Parecer Técnico SEI-GDF n.º 54/2018 - IBRAM/PRESI/SULAM/DILAM-III

Processo nº: 00391-00011152/2018-82

Interessado: SYS PARTICIPAÇÕES S.A

Atividade Licenciada: Terraplenagem visando nivelamento do solo para uso futuro

Imagem 2-Fonte: Relatório apresentado pelo empreendedor

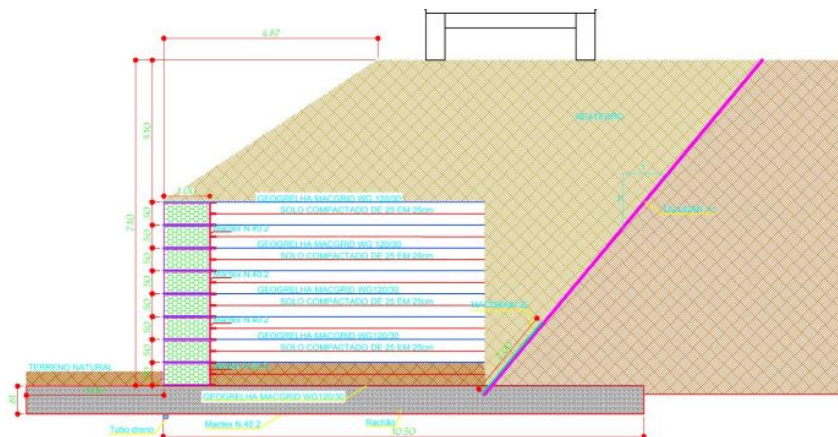
No detalhamento do projeto apresentado (Imagem 2) será executado um dreno de rachão e uma contenção utilizando gabião, que consiste na associação de um reforço metálico em forma de tirante (Geogrelha MacGrid WG 120/30) e uma manta geotêxtil a um paramento frontal tipo gabiões caixa.
